РОССИЙСКИЙ МОРСКОЙ РЕГИСТР СУДОХОДСТВА

ЦИРКУЛЯРНОЕ ПИСЬМО

№ 314-44- 9094

внесения изменений в Правила классификации и постройки морских судов, 2016, НД № 2-020101-087, в связи с вступлением в силу положений унифицированных требований (УТ) MAKO S21A (May 2011) (Corr.1 Oct 2011) (Rev.1 May 2015)

Рис 7.10.6.11 Силы, действующие вследствие давления контейнеров»;

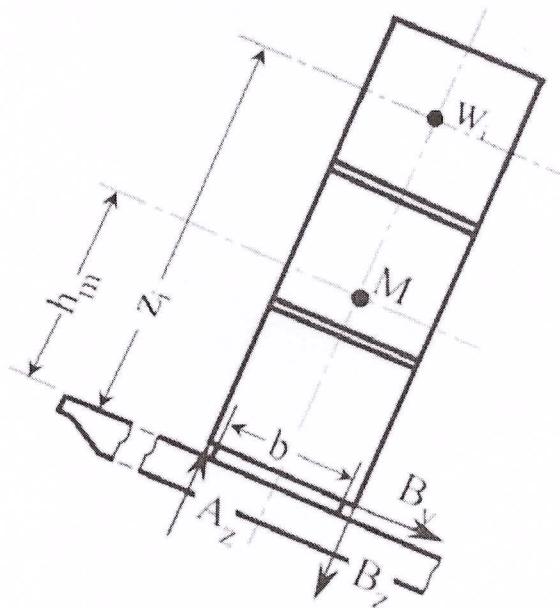
7.10.6.11.2 Нагрузки, кН, действующие в каждом углу штабеля контейнера, в результате вертикальной, килевой и бортовой качки (судно в положении на ровный киль), должны быть определены следующим образом по формулам, приведенным ниже (см. также рис. 7.10.6.11);»;

b – расстояние между нижними точками крепления контейнера, м, (см. рис. 7.10.6.11);», И далее по тексту»;

«П р и м е ч а н и е. При расчете прочности конструкции крышки люка методом расчета перекрытий в соответствии с 7.10.6.21, h_m и z_i должны приниматься как указано на рис. 7.10.6.11. Силы B_y не должны рассматриваться в этом случае.

Таблица 7.10.6.12

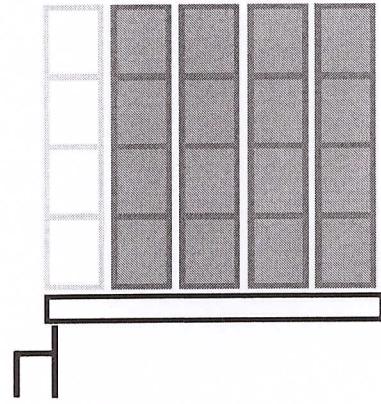
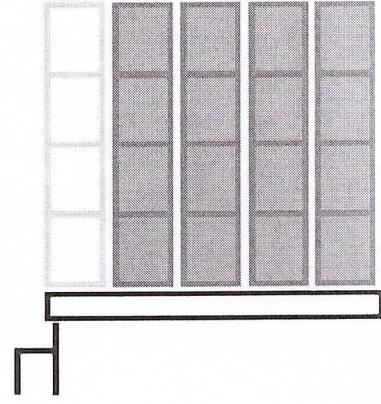
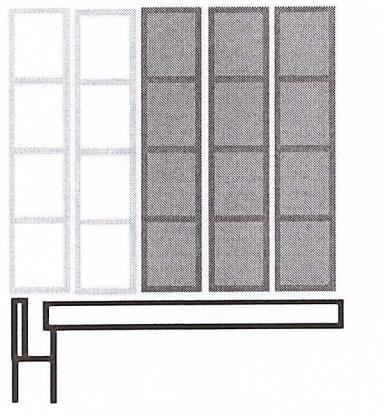
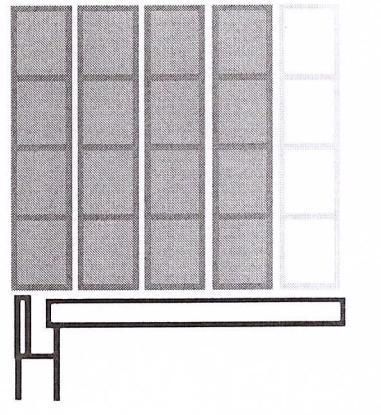
«7.10.6.12 Нагрузки, указанные в 7.10.6.11.1 и 7.10.6.11.2, должны рассматриваться для случая частичной неравномерно распределенной нагрузки, которая может возникнуть в практике контейнерных перевозок, т.е. когда некоторые места в штабеле контейнеров остаются незаполненными. Для каждой крышки люка направление крена должно быть рассмотрено, как показано в табл. 7.10.6.12.

Случай загрузки судна при частичной нагрузке на крышку люка контейнерного трюма может рассчитываться упрощенным методом, при котором принимается, что незагруженными остаются крайние штабели, которые находятся полностью на крышке люка. Если есть дополнительные штабели, которые поддерживаются частично крышкой люка и частично контейнерными стойками, то нагрузкой от данных штабелей также можно пренебречь (см табл. 7.10.6.12).

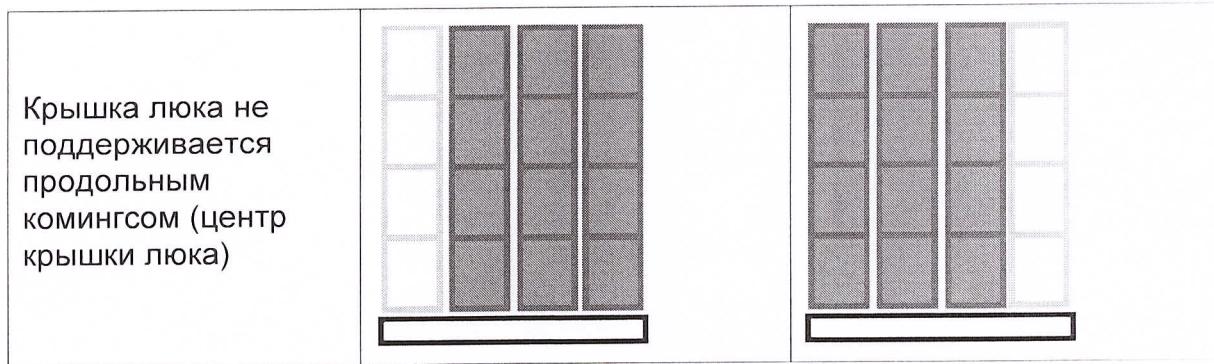
Кроме того, когда контейнерные места, поддерживаемые крышкой люка и контейнерными стойками, остаются пустыми, в этом случае вертикальные опоры крышки люка должны быть проверены на воздействие максимальных нагрузок.

Рис. 7.10.6.16»;

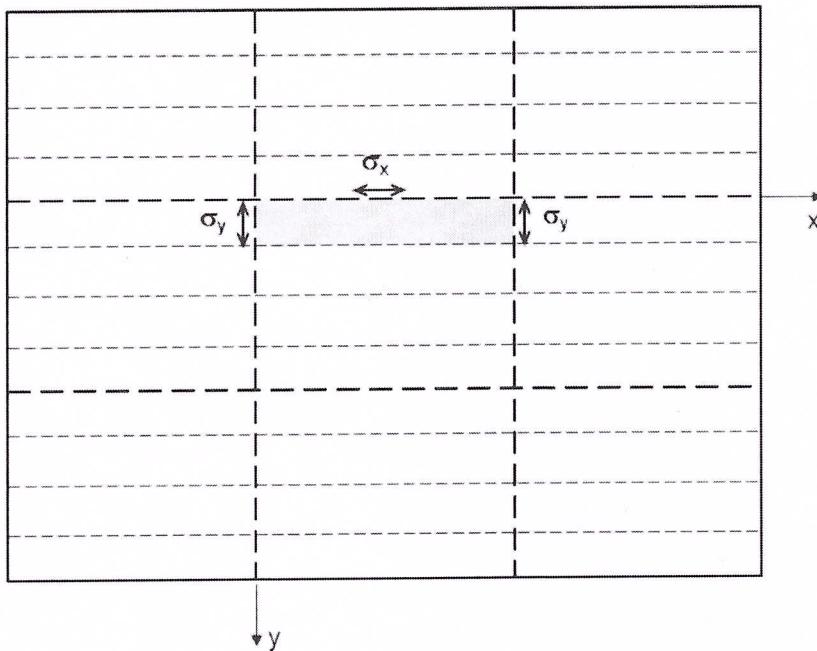
« σ - наибольшее нормальное напряжение, Н/мм², верхней обшивки крышки люка, как показано на рис. 7.10.6.16;»;

Рис. 7.10.6.16 заменяется новым рисунком 7.10.6.16: «
 $\sigma = \max (\sigma_x; \sigma_y)$

Рис.7.10.6.39-1

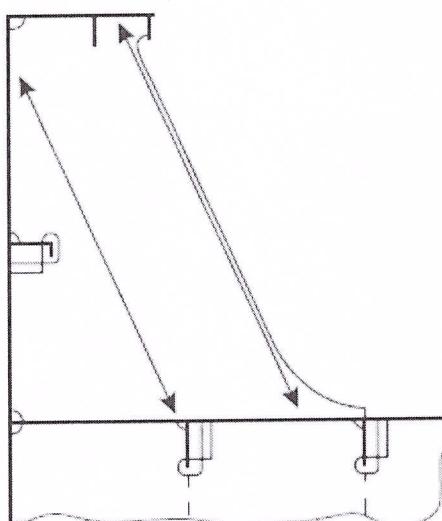
«В месте соединения стенки комингса и палубы (см. рис. 7.1.6.39-1 и 7.1.6.39-2) момент сопротивления Z , см³, должен быть не менее:», далее по тексту;

дополняется новые рисунками 7.10.6.39 -1, 7.10.6.39 -2, 7.10.6.39 -3, 7.10.6.39 -4;

Рис.7.10.6.39-3

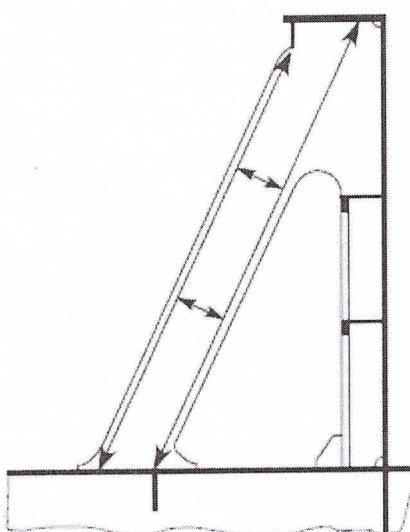
«...Для других конструкций стоек, таких как показано на рис. 7.10.6.39-3 и 7.10.6.39-4, напряжения должны быть определены через анализ перекрытий или методом конечных элементов. Рассчитанные напряжения должны соответствовать допускаемым напряжениям в соответствии с 7.10.6.14.»;

Рис. 7.10.6.43»;

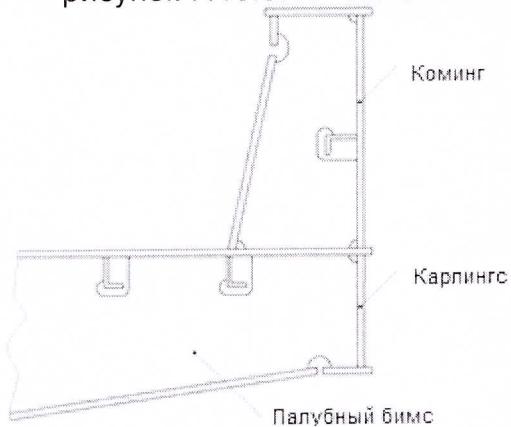
«...На рисунке 7.10.6.43 приведен возможный вариант оформления стенки люкового выреза: стенка комингса доводится до нижней кромки бимса или в плоскости комингса устанавливается карлингс, стенка которого также доводится до нижней кромки бимса. В обоих случаях стенка должна заканчиваться фланцем, или свободным пояском, или полукруглым прутком.»;

рисунок 7.10.6.43 заменяется следующим: «
